Vysvětlení zadávací dokumentace 3

Název: MU - LF2 - Vestavba pavilonu A18 v UKB a MU - LF3 - Vestavba pavilonu A19 v UKB
Druh veřejné zakázky: Stavební práce
Druh zadávacího řízení: Zjednodušené podlimitní řízení
Adresa veřejné zakázky: <https://zakazky.muni.cz/vz00006273>

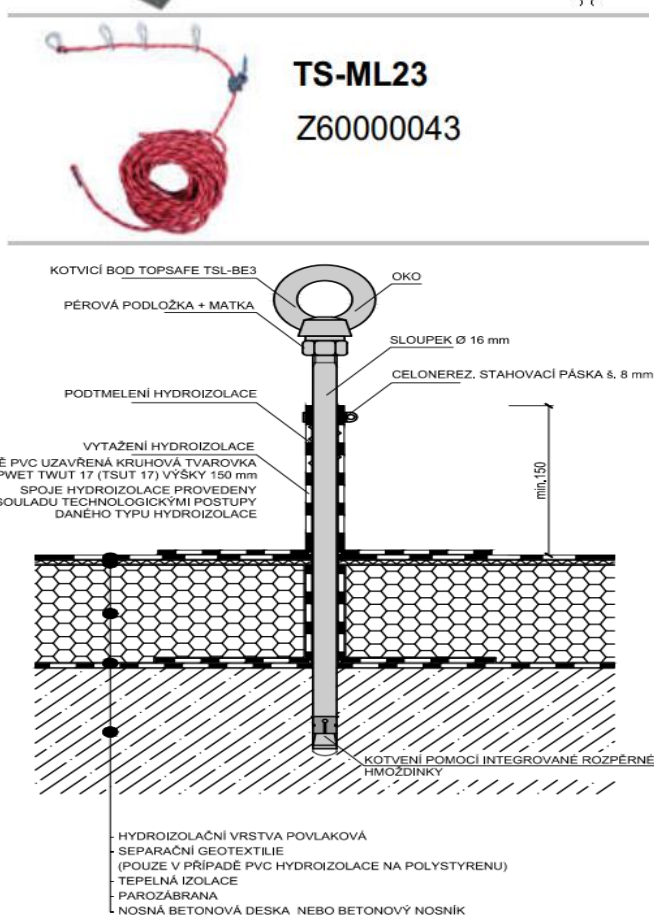
Střecha obou pavilonů je chráněna ocelovým zábradlím po celém obvodu. Při prohlídce stavby pavilonu A19 nebyl stávající záchytný systém patrný. Prosíme o ujasnění této položky.

Některé ze stávajících VZT jednotek se nacházejí na okraji objektu a budou přesouvány. Pro jejich údržbu bude potřeba revidovat stávající záchytný systém, zajišťující bezpečnost osoby provádějící práci - údržbu ve výšce.

Položka každého objektu obsahuje dobavu a montáž 5 ks záchytného oka + 20 m montážního lana.

Minimální požadavky na kotvicí zařízení:

o Musí být certifikovány podle ČSN EN 795:2013 a CEN/TS 16415:2013 (pro 3 osoby),

o Musí mít všeobecné stavebně technické povolení od DIBt (spolupůsobení s podkladem),

o Musí být vyrobeny kompletně z nerez (materiál 1.4301),

o Způsob kotvení na podklad nesmí tvořit tepelný most,

o Výška kotvicích bodů nad úrovní finální exteriérové vrstvy střešní konstrukce (popř. jiné stavební konstrukce) cca 200 mm, hydroizolační vodonepropustná vrstva musí být vyvedena min. 150 mm nad povrch střechy.
